Mission régionale d'autorité environnementale

**Avis délibéré de la Mission régionale
d'autorité environnementale sur
un projet de modernisation, d'extension et de création d'une unité
de traitement du bois au sein de l'entreprise « Bois et Sciage
guyanais » sur la commune de Roura.**

n°MRAe 2020APGUY5

Plan de situation du site d'après l'étude d'impact

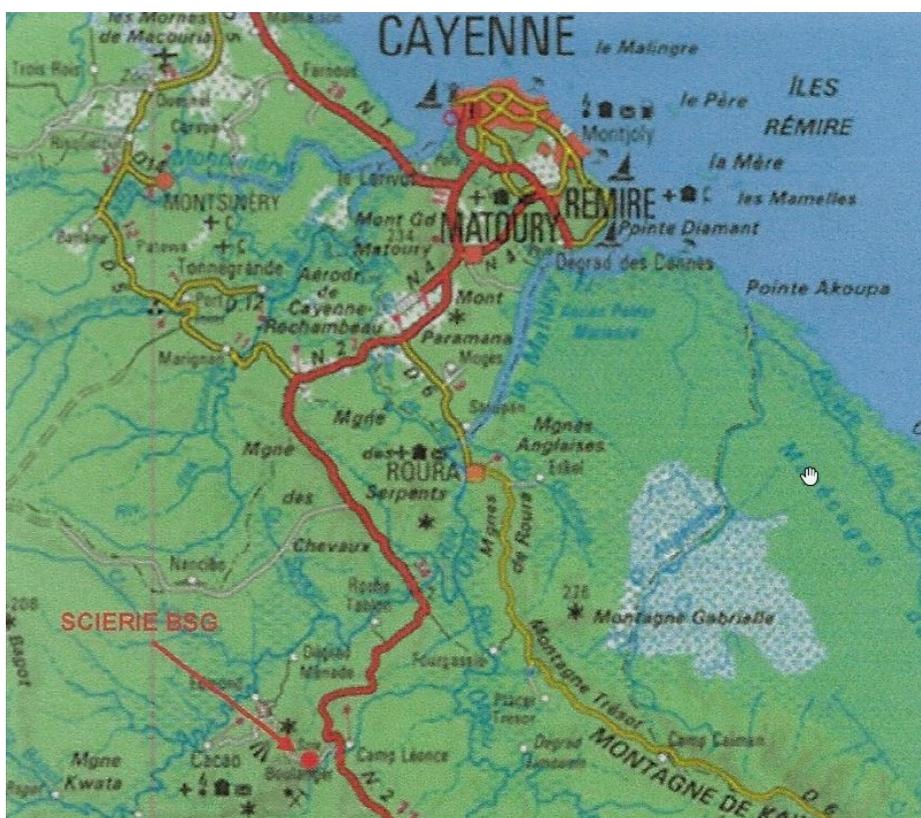
Cependant, l'étude ne présente pas suffisamment de photos « in situ » de l'entreprise, depuis la D50 (ou de dessin prospectif avec son extension), ni même de dimensionnement du projet. Même si ces constructions au sein d'une zone boisée se doivent de respecter les principes de respect du site boisé, comme prévu au titre foncier⁴, quelques clichés des lieux auraient illustré efficacement l'insertion de l'entreprise dans son environnement.

➤ ***L'Ae recommande d'ajouter à l'étude d'impact, des prises de vue de l'entreprise dans son environnement et depuis le réseau routier.***

En ce qui concerne l'insertion paysagère, le dossier n'évoque pas de mesures d'intégration paysagère pour l'entreprise. L'étude ne présente pas suffisamment les constructions actuelles, ni leur impact perçu depuis la D 50. De plus, elle ne propose pas de projection pour les constructions à venir (hauteur, volumétrie). Une haie continue, constituée de plantes locales et entretenue, pourrait, par exemple contribuer à masquer l'entreprise depuis la route.

➤ ***L'Ae recommande au porteur de projet de mieux représenter l'impact visuel de l'entreprise actuelle et du projet à terme, depuis la route, notamment.***
